## Rapport de contrôle d'installations électriques à basse et à très basse tension

RÉF. 29/2026/59794/D02:1

DATE DU CONTRÔLE 17/03/2026 (10:00 - 11:00) AGENT VISITEUR François Colson  
ADRESSE DU CONTRÔLE Rue d'Hoffschmidt 11 - 6720 Habay TYPE DE CONTRÔLE Visite de contrôle (6.5.)

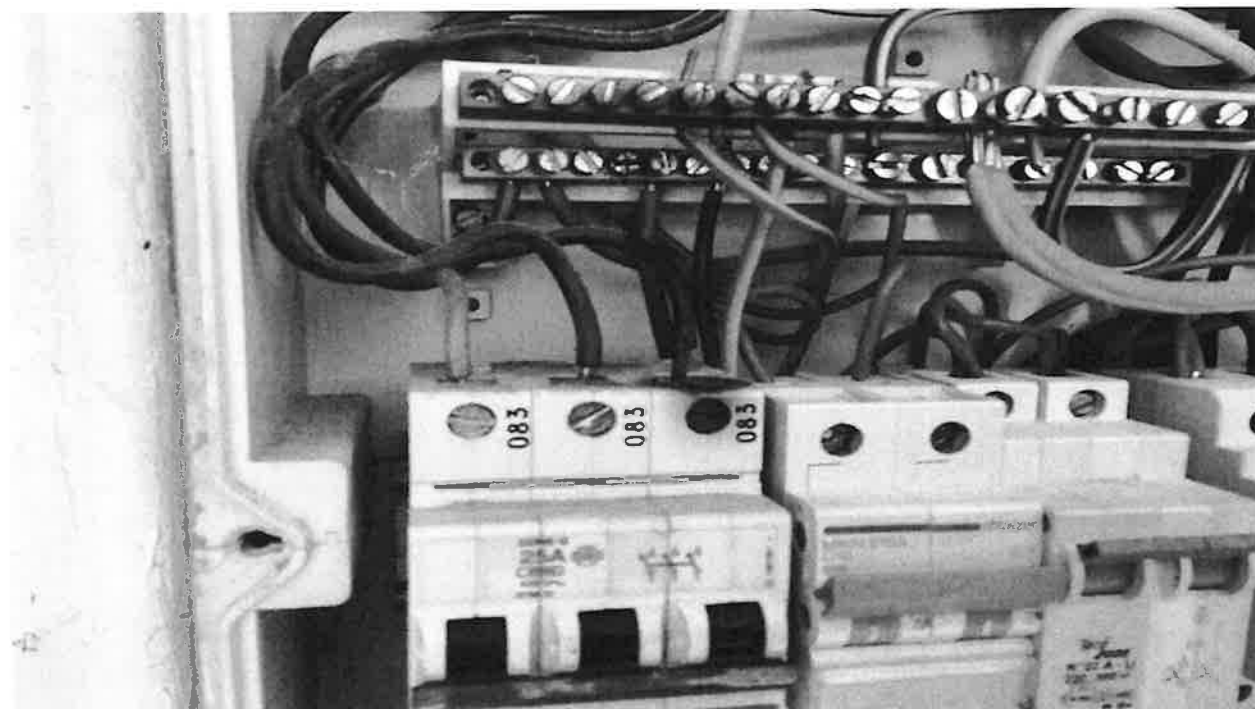
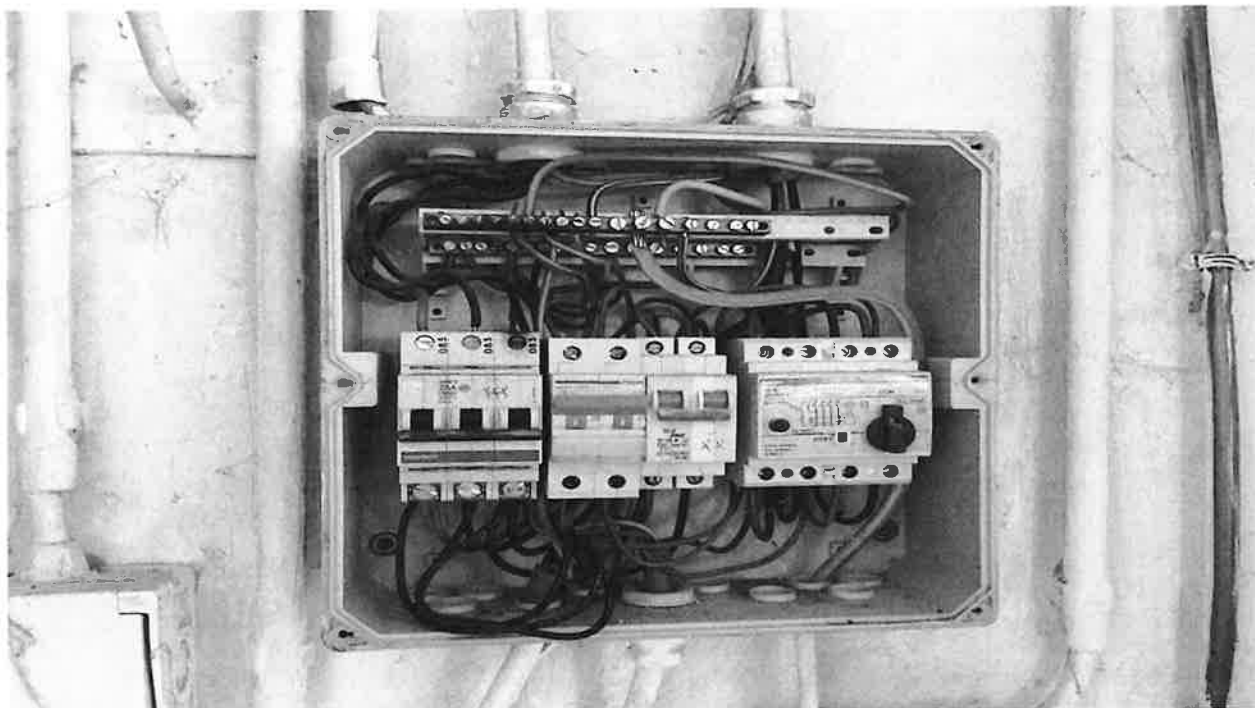
- Disjoncteur et fil défectueux voir annexe
- Des canalisations électriques, en pose à l'air libre et/ou en montage apparent, ne sont pas fixées correctement. - 5.2.
